**Commissione Tecnica PNRR - PNIEC**

**Parere n. 363 del 26 luglio 2024**

<b>Progetto</b>	<p><b>Progetto di un impianto agro-fotovoltaico, denominato "Limone", della potenza di 187 MW, e delle relative opere di connessione alla RTN, da realizzarsi nei comuni di Mineo (CT), Ramacca (CT) e Aidone (EN)</b></p> <p><b>ID_VIP: 9061</b></p>
<b>Proponente</b>	<p><b>NEREIDI S.R.L.</b></p>

Figura 6 – raffigurazione configurazione tracker 2Px39. Da: MITEPUAREL031I1-signed.pdf. Pag. 3.

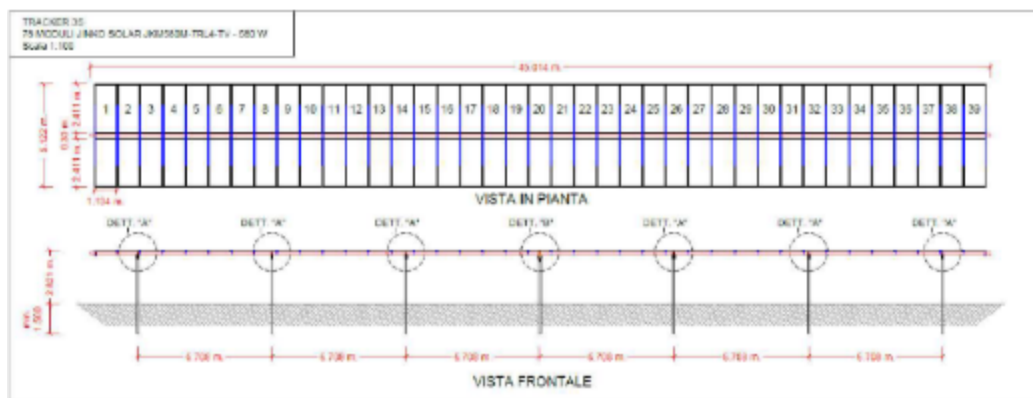
- 5) l'incoerenza fra le informazioni contenute nel documento: *relazione descrittiva di risposta al punto 2.16 della richiesta integrazioni del MASE* (MITEPUAREL031I1-signed.pdf.) e quelle contenute nella tavola delle pendenze (MITEPUATAV225I1-signed.pdf). Nella relazione richiamata si legge: "*Inoltre, nelle zone dove la morfologia del terreno è tale da non consentire l'utilizzo delle strutture tracker (pendenze del terreno superiori al 25%), sono previste strutture di supporto fisse rivolte a sud (azimut 0°) con inclinazione di circa 30° (lt 30°).*" Il documento quindi individua, quali strutture di supporto fisse, quelle contraddistinte dalla sigla STRUTTURA FISSA 2Px17 che prevedono l'impiego di 34 moduli fotovoltaici. La Commissione al riguardo rileva che la tavola relativa alle pendenze individua come classe di pendenza massima dove impiegare tale configurazione a 34 moduli le aree in cui la pendenza massima rientra nella classe compresa da 21% a 24% ed individua, per classi di pendenza superiori fino alla classe di pendenza compresa tra 30 e 33% la struttura tracker identificato dalla sigla 1PX26. Vista la palese incongruenza la Commissione rimanda **alla Condizione n.2 lettera e)** ed **alla Condizione n.2 lettera f)**;

Figura 21. PAI - Carta dei dissesti – impianto. Da: MITEPUATAV150S1-signed.pdf – Stralcio. Modificata.

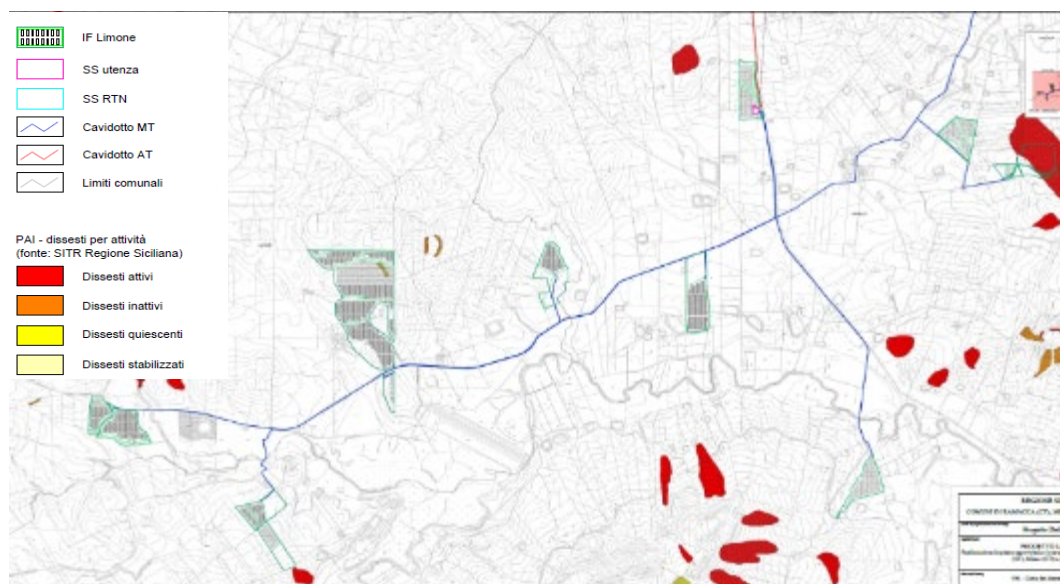
La Commissione rileva che la tavola<sup>54</sup> denominata PAI - Carta dei dissesti - impianto (MITEPUATAV150S1-signed.pdf) individua, per aree interne al sottocampo LIMONE 12, delle aree censite come dissesti attivi (cfr. figura seguente) pertanto rimanda alla **Condizione n.1 lettera o)**.

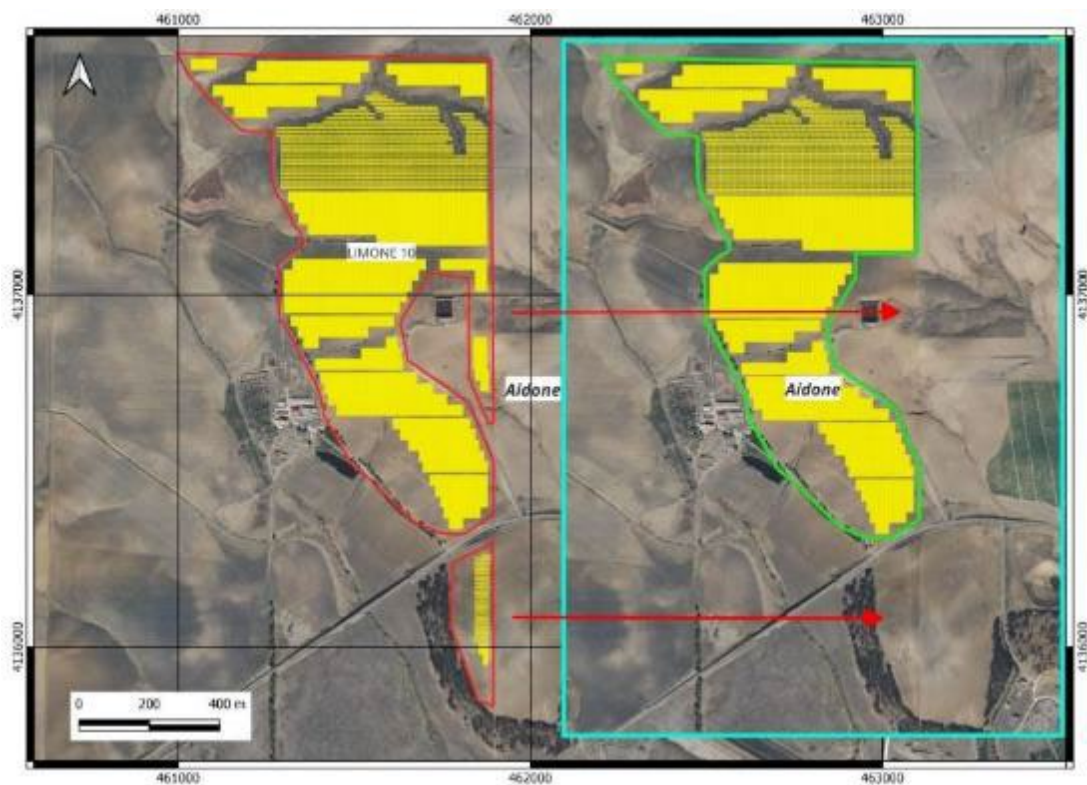
Figura 28 Nell'immagine è riportato a sinistra il layout di progetto presentato dal Proponente per il lotto LIMONE 10 e a destra il layout previsto dalla Commissione sempre per il lotto LIMONE 10. Con la freccia rossa sono indicate le aree da escludere dalla messa a dimora dei moduli fotovoltaici. Elaborazione della Commissione

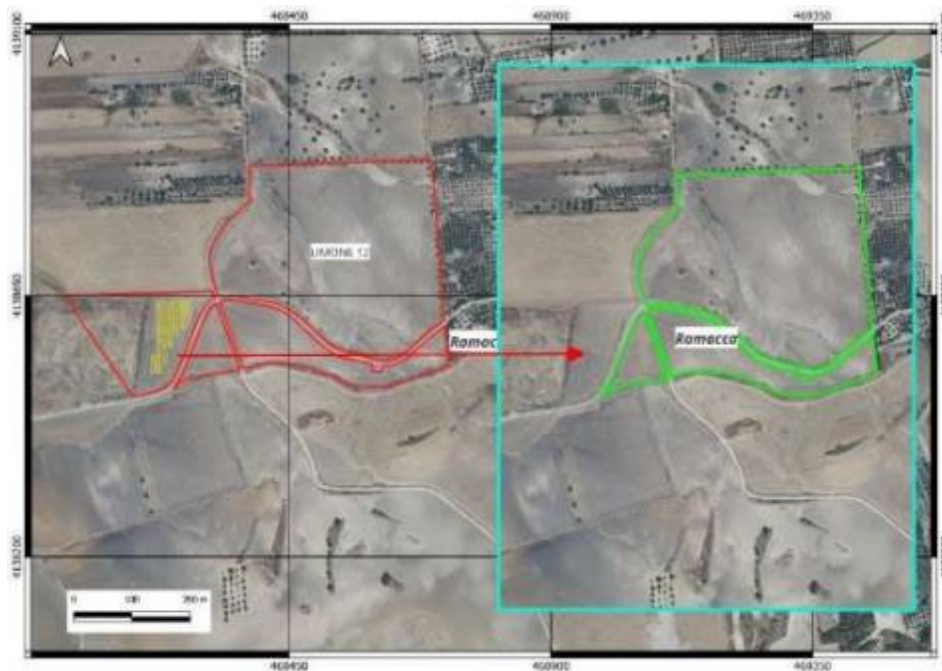
Figura 29 Nell'immagine è riportato a sinistra il layout di progetto presentato dal Proponente per il lotto LIMONE 12 e a destra il layout previsto dalla Commissione sempre per il lotto LIMONE 12. Con la freccia rossa è indicata l'area da escludere dalla messa a dimora dei moduli fotovoltaici. Elaborazione della Commissione

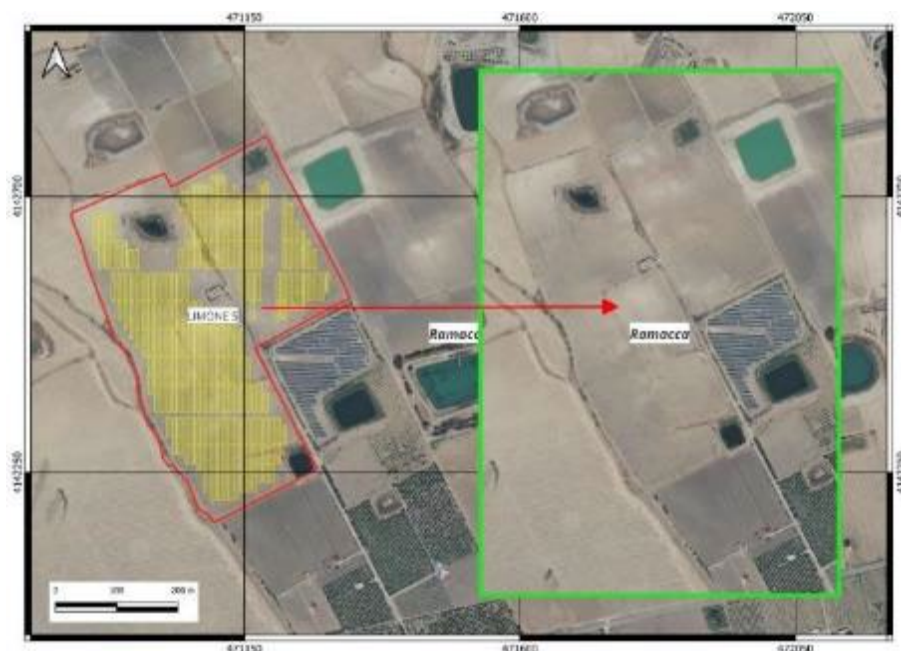
**Figura 30** Nell'immagine è riportato a sinistra il layout di progetto presentato dal Proponente per il lotto LIMONE 5 e a destra il layout previsto dalla Commissione sempre per il lotto LIMONE 5. Con la freccia rossa è indicata l'area da escludere dalla messa a dimora dei moduli fotovoltaici. Elaborazione della Commissione

Il nuovo layout previsto dalla Commissione oltre a mitigare gli effetti negativi sulla componente ambientale in esame, gli effetti cumulo dovuti alla presenza di altri progetti FER evita la realizzazione di numerosi km di elettrodotti con indubbi benefici e tende a raccogliere l'impianto in un raggio molto ben più definito rispetto a quello proposto di 7,2 km.
